1430756.11.1. ZMĚNOVÝ LIST – IKEM Praha – Výstavba budov G1 a G2 (U) k rozšíření kapacit

REKAPITULACE STAVBY - ZMĚNOVÝ LIST Č.048 - ZMĚNA SKLADBY PODLOŽÍ POD ČÁSTÍ PARKOVIŠTĚ P1

REKAPITULACE STAVBY - ZMĚNOVÝ LIST Č.052 - DŘEVĚNÉ DVEŘE DO MR

REKAPITULACE STAVBY - ZMĚNOVÝ LIST Č.053 - CHRÁNIČKY V KRAJNÍCH SLOUPECH 2.PP A 1.PP

Protokol o zkoušce statická zatěžovací zkouška dle ČSN 72 1006, příloha A — 300

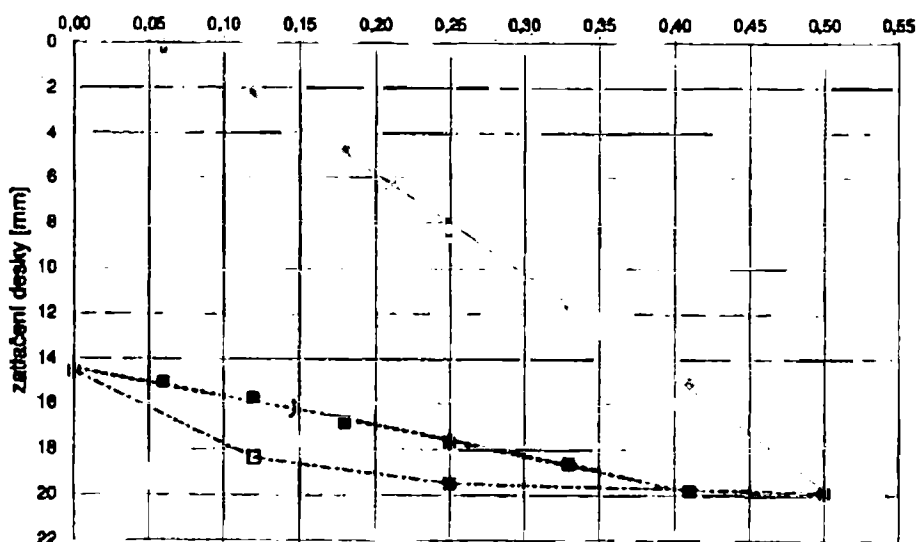
PČ	Typ	Kód	Popis	MJ	Množství	J.cena [CZK]	Cena celkem [CZK]	Cenová soustava
Náklady soupisu celkem							143 074,80	
D		HSV	Práce a dodávky HSV				143 074,80	
D		1	Zemní práce				138 850,80	
K		122251104	Odkopávky a prokopávky nezapažené v hornině třídy těžitelnosti I skupiny 3 objem do 500 m3 strojně	m3	107,200	145,00	15 544,00	CS ÚRS 2022 01
W			Sanace podloží na P1 v tl. 400 mm - viz situace					
W			268*0,4		107,200			
3	K	122201109	Příplatek za lepitost u odkopávek v hornině tř. 1 až 3	m3	53,600	25,10	1 345,36	CS ÚRS 2018 01
W			107,2*0,5 *Přepočtené koeficientem množství		53,600			
24	K	162301101	Vodorovné přemístění do 500 m výkopku/sypání z horniny tř. 1 až 4	m3	107,200	48,60	5 209,92	CS ÚRS 2018 01
W			Sanace podloží na P1 v tl. 400 mm - viz situace					
W			uložení na mezideponii					
W			268*0,4		107,200			
26	K	171201201	Uložení sypání na skládky	m3	107,200	11,40	1 222,08	CS ÚRS 2018 01
W			Sanace podloží na P1 v tl. 400 mm - viz situace

W			uložení na mezideponii					
W			268*0,4		107,200			
30	K	167101101	Nakládání výkopku z hornin tř. 1 až 4 do 100 m3	m3	107,200	47,70	5 113,44	CS ÚRS 2018 01
W			Sanace podloží na P1 v tl. 400 mm - viz situace					
W			uložení na mezideponii					
W			268*0,4		107,200			
32	K	171101102	Uložení sypání z hornin soudržných do násypů zhuštěných na 96 % PS	m3	107,200	32,00	3 430,40	CS ÚRS 2018 01
W			Sanace podloží na P1 v tl. 400 mm - viz situace					
W			násyp a hutnění kameniva 0/32					
W			268*0,4		107,200			
39	K	181951102	Úprava pláně v hornině tř. 1 až 4 se zhuštěním	m2	268,000	8,80	2 358,40	CS ÚRS 2018 01
W			Sanace podloží na P1 v tl. 400 mm - viz situace					
W			hutnění pláně před násypem kameniva 0/32					
W			268		268,000			
45	K	291111111	Podklad pro zpevněné plochy z kameniva drčeného 0 až 63 mm	m3	107,200	814,00	87 260,80	CS ÚRS 2018 01
W			Sanace podloží na P1 v tl. 400 mm - viz situace

W			sanace pomocí kameniva 0/32					
W			268*0,4		107,200			
76	K	919726123	Geotextilie pro ochranu, separaci a filtraci netkaná měrná hmotnost do 500 g/m2	m2	268,000	64,80	17 366,40	CS ÚRS 2018 01
W			Sanace podloží na P1 v tl. 400 mm - viz situace					
W			pod kamenivo 0/32					
W			268		268,000			
D		91	Doplňující konstrukce a práce pozemních komunikací, letišť a ploch				4 224,00	
K			Statické zátěžové zkoušky	ks	1,000	4 224,00	4 224,00	vlastní
W			provedení zátěžové zkoušky		1

σ_{max} MPa	a_0 mm	a_1 mm.MPa ⁻¹	a_2 mm.MPa ⁻²	E_{stat}		
1	0,600	-2,139	37,003	13,656	E_{stat}	5,1	MPa
2	0,410	14,462	11,426	4,062	E_{stat}	17,2	MPa
